改善箇所説明図

三菱純正アクセサリ
LED バックアップランプバルブ

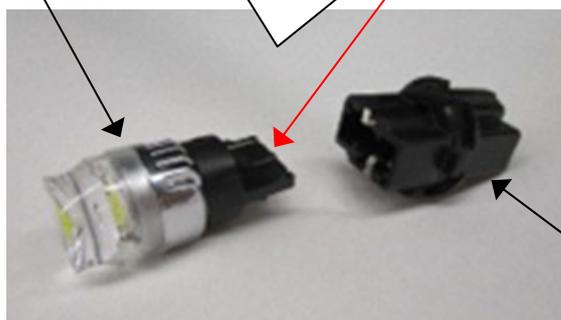
不具合発生箇所（嵌合部形状）

販売店装着オプションパーツとして販売した三菱純正アクセサリLEDバックアップランプバルブにおいて、ソケットとの嵌合部の形状に設定不備があったため、当該バルブを組み付けると、ソケットとの嵌合が不完全となり、走行中やテールゲート開閉時の振動等により、バルブが外れ、バックアップランプが不灯となるおそれがある。

LED バックアップランプバルブを対策品と交換する。但し、対策品配備前に改修する車両については、ソケットを適合品と交換する。なお、LED バックアップランプバルブの対策品の配備は、令和6年4月末の予定。

注：図中の 内は、交換する部品を示し、 内は、LED バックアップランプバルブの対策品配備前に改修する場合に交換する部品を示す。
